V/Réf. : PU2020-211 (corr. : Mme J. Montenegro Burbano)
N/Réf. : AA/KD/SGL20456_667_Charleroi_212
Annexe : 1 dossier

Bruxelles, le 28 janvier 2021

Objet : **SAINT-GILLES. Chaussée de Charleroi, 212 (arch. A. Van Roelen).**
Demande de permis d'urbanisme portant sur la modification du nombre de logements et la
transformation de la maison d'habitation.
Avis de la CRMS

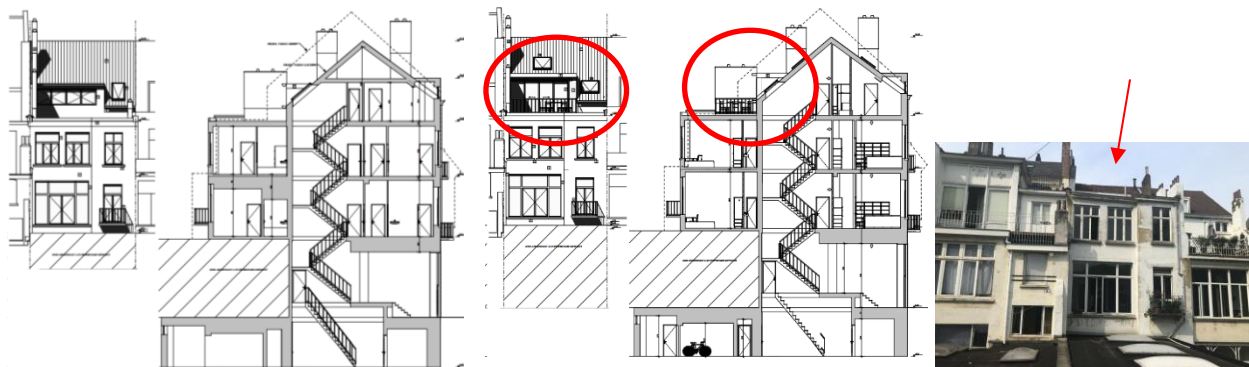
La situation de droit se compose d'un bureau au rez-de-chaussée et d'un logement unifamilial aux étages. La situation existante de fait se compose, elle, de trois logements aux étages et dans les combles. Contrairement aux n°s 214-216, profondément remaniés, le n° 212 a conservé sa façade du rez-de-chaussée (à l'exception de la porte d'entrée) alors qu'il est lié à la société d'assurances qui a occupé l'ensemble. A ce titre, la CMRS rappelle ses récents avis visant le réaménagement du n°218 (cf. avis du 13/05/2020) et du 216 (cf. avis du 15/07/2020). Dans ses avis, elle invitait en effet la Commune à encourager le(s) propriétaire(s) de l'ensemble architectural (n°s 210 à 218) à se concerter pour envisager prochainement des travaux de requalification des façades du rez-de-chaussée pour rétablir la cohérence de l'ensemble qui est de très belle facture.
